Společný zápis Komise pro územní rozvoj (KÚR) a Komise životního prostředí (ŽP)

Číslo jednání KÚR: 7/2025
Číslo jednání ŽP: 10/2025
Datum konání: 10.11.2025
Předsedající KÚR: Kristine Karhanová Grigoryan
Přítomni KÚR: Kristine Karhanová Grigoryan, Jiří Danda, Igor Čermák, Jindřich Jukl, Jan Trutnovský, Eva Růžicková
Předsedající ŽP: Ing. Pavel Wágner
Přítomni ŽP: Ing. Pavel Wágner, Jakub Češpivo, Ing. Petr Rýpar
Omluveni ŽP: Mgr. Anna Babuská, Mgr. Magdalena Jelínková (tajemnice komise ŽP)
Nepřítomni ŽP: Eva Alexová
Hosté: Markéta Urbanová (OHSaI), Richard Měšťan, Ing. Jan Biedermann, Ing. Alexandra Janáčková, Hana Markulínek Moravcová
Zapisovatel – tajemnice KÚR: Silvie Mayerová

2) Připomínky k návrhu Metropolitního plánu (MPP)

Návrh úpravy vymezení krajinného rozhraní.

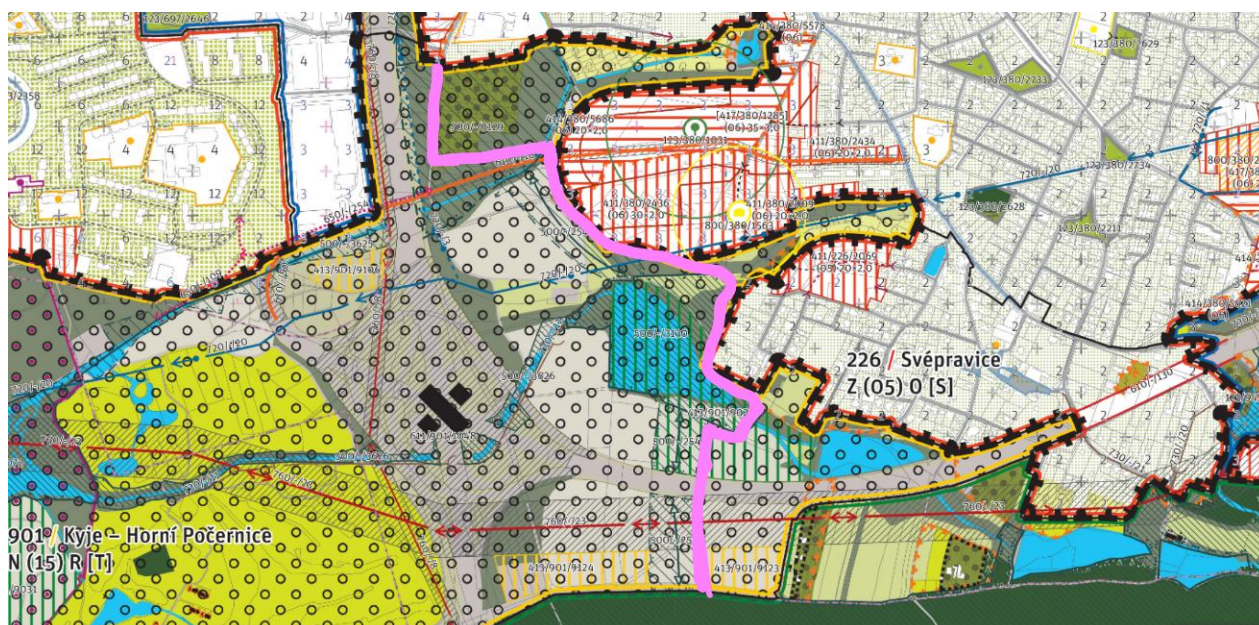
- Mezi plochy T/R podmíněné plánovací smlouvou doplnit následující lokality:
 - 417/228/1239 a 1240
 - Sychrov
 - Počernice východ
 - 414/380/5194
 - 414/177/5115
 - 414/380/5690
 - 4104/178/5408
 - 414/380/5470
 - 417/196/1233
 - Robotnice
 - Harcovská
 - 411/380/2225.
- Vymezit pěší propojení na nový sportovní areál.
- Upravit vymezení krajinného rozhraní tak, aby odpovídalo obrysům obdobných ploch v okolí.
